核燃料物質使用変更許可申請書の一部補正について

核燃料物質使用変更許可申請書の一部補正

核燃料サイクル工学研究所共通編

新旧対照表

図一 1 保安管理組織図(政令第41条該当施設)

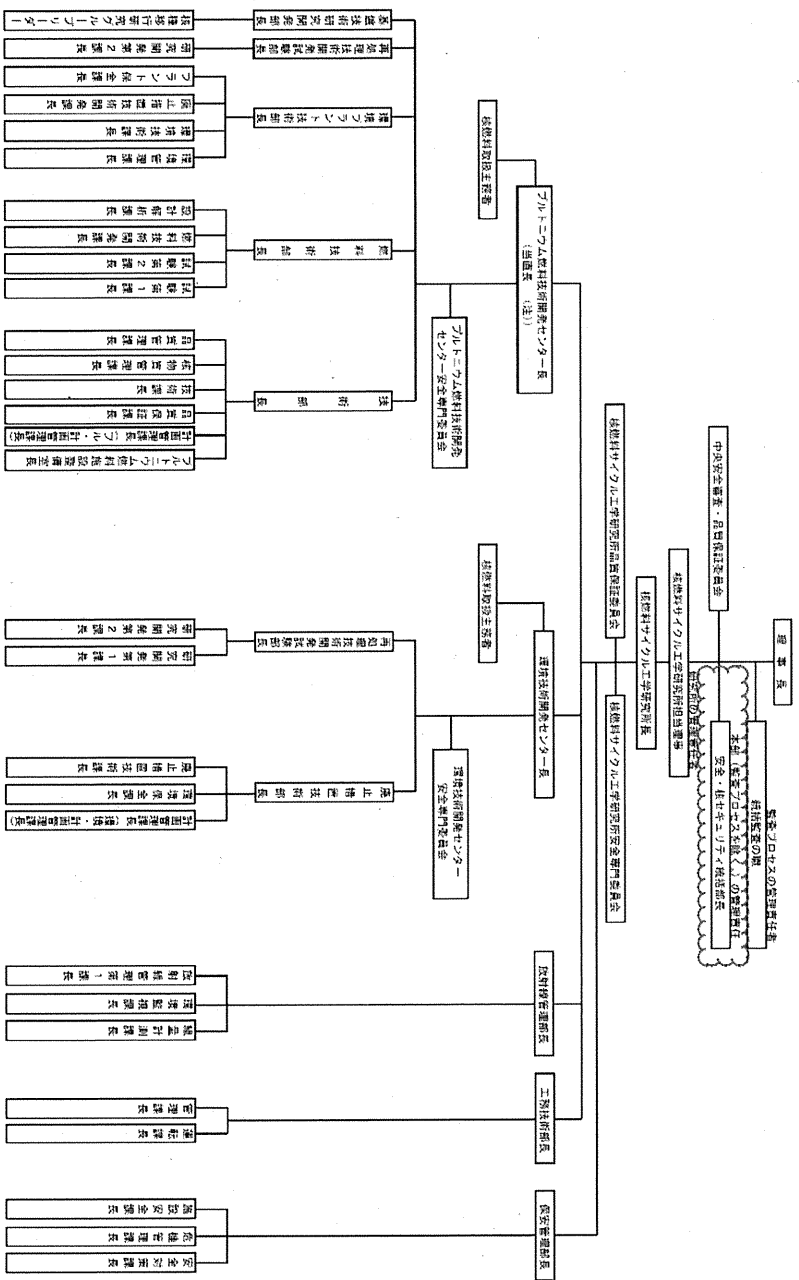
・記載の適正化
 (保安規定認可(令和2年11月17日付原規発第2011176号)を受けた契約部長の追加)

図-1 グローブボックスNo.C-24、C-25、C-26、C-27、C-28及び
オープンポートボックスNo.OP-10 配置図

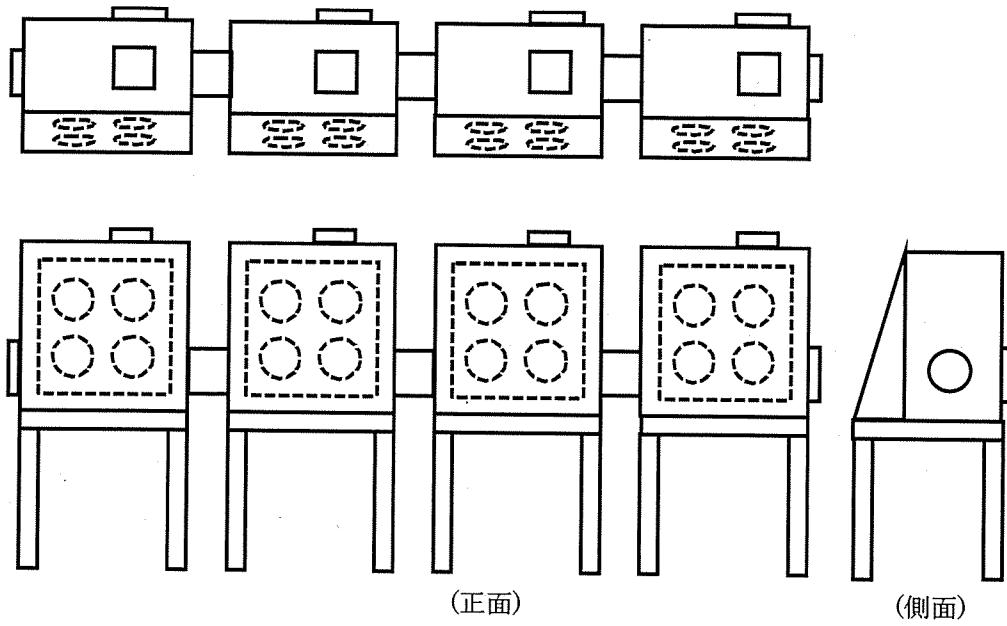
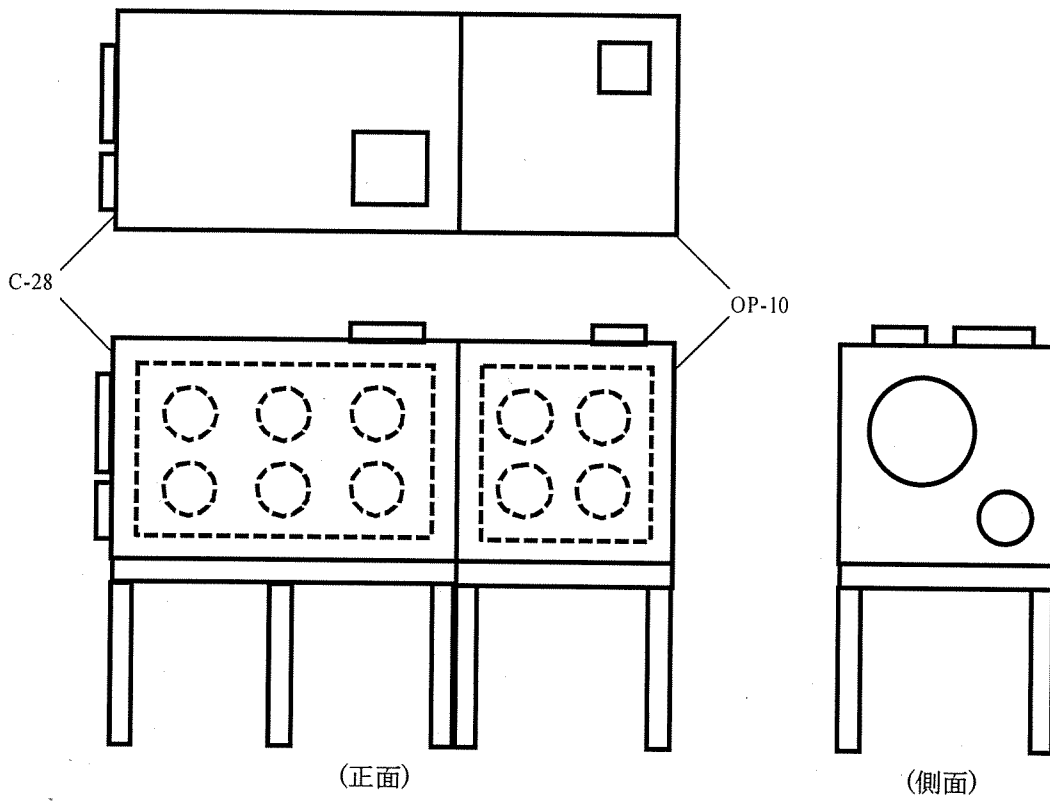
グローブボックスNo.C-24、C-25、C-26、C-27、C-28及びオープンポートボックスNo.OP-10の配置図を図-1に、概略図を図-2に示す。

核燃料物質使用変更許可後に実施する工事は、①解体撤去を行うための措置、②汚染のある撤去対象設備の解体撤去、③汚染のない撤去対象設備の解体撤去である。撤去対象設備のうち、グローブボックスNo.C-24、C-25、C-26、C-27、C-28及びオープンポートボックスNo.OP-10の内部、並びにそれらの高性能エアフィルタ及び排気ダクト配管内部は核燃料物質により汚染している。一方、グローブボックス及びオープンポートボックス外にあるユーティリティ配管、架台等は核燃料物質による汚染がないと考えられる。以下に各工事の方法を示す。
